Stadt Oberhausen	Drucksache Nr. B/17/0088-01	Termin 14.12.2020	Haupt- und Finanzausschuss		
<u>Beschlussvorlage</u>			öffentlich		
Termin	Gremium	Vorlage zur*	Ergebnis	Beschluss- kontrolle*	
25.11.2020	Bezirksvertretung Alt- Oberhausen	A			
09.12.2020	Planungsausschuss	V			
14.12.2020	Haupt- und Finanzausschuss	B

Bebauungsplan Nr. 733 - Am Förderturm / Alleestraße -
Entscheidung über die abwägungsrelevanten Stellungnahmen und Satzungsbeschluss

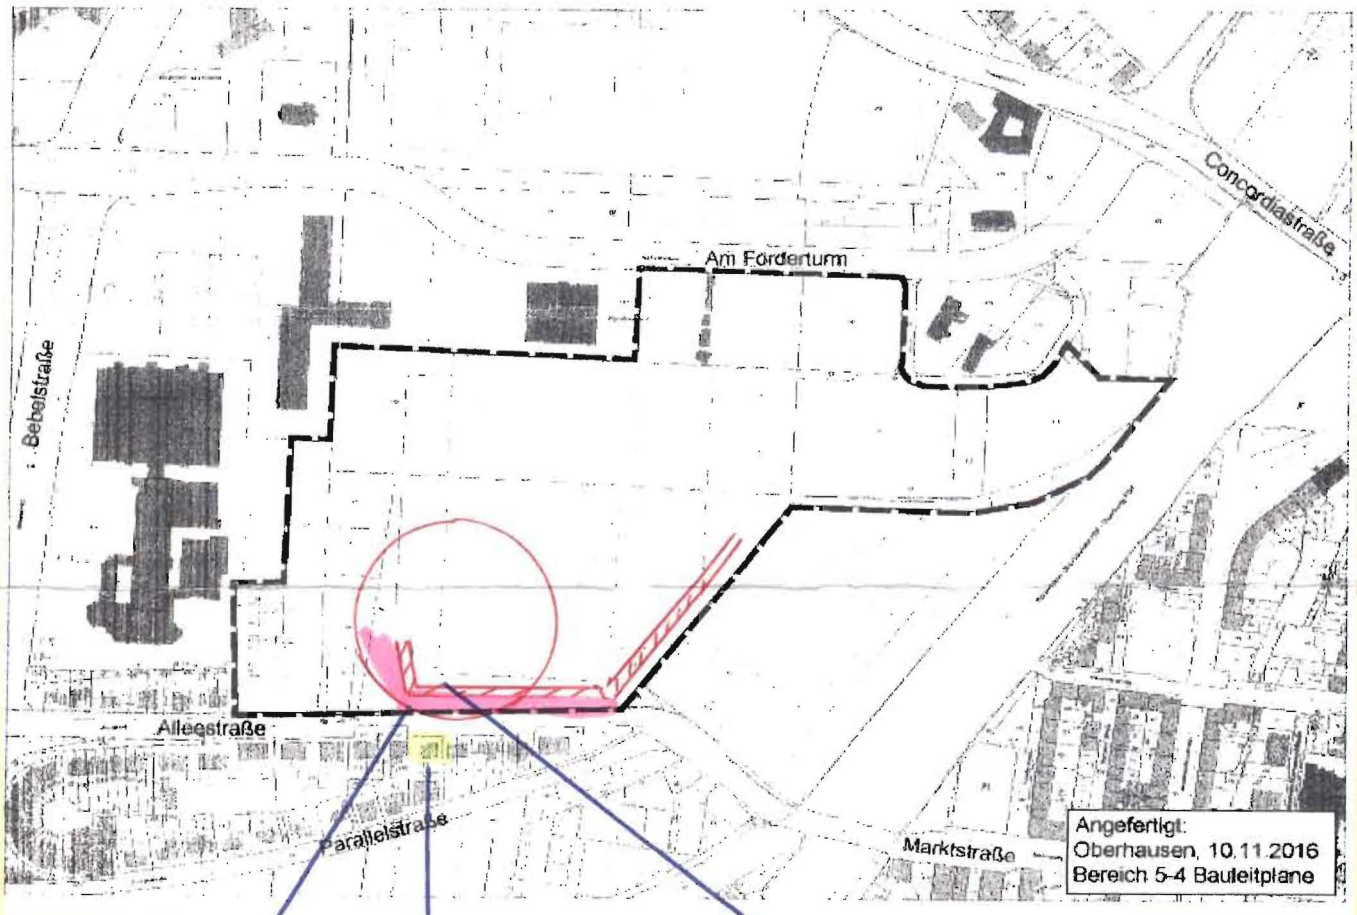
aufgrund der von der Firma Spaeter ausgehenden Lärmentwicklung weisen wir auf unsere besondere räumliche Situation hin, dass nämlich unsere Wohnhäuser parallel zu den Spaeter Betriebsteilen und LKW-Rangierspur nur ca. 50 Meter entfernt sind.

Aus der beiliegenden Skizze wird das Problem deutlich. Die zwischen den Spaeter- Hallen und Wohnhäusern der Alleestraße befindliche LKW-Spur wird bis spät abends 23.00/ 24.00 Uhr mit lautem Gabelstapler- und LKW- Rangierbetrieb frequentiert. Die damit verbundene Lärmentwicklung muss unbedingt verbessert bzw. mit geeigneten Maßnahmen abgestellt werden. Die jetzige Situation ist für uns seit Jahren eine enorme Beeinträchtigung, so dass wir folgende Verbesserung vorschlagen.
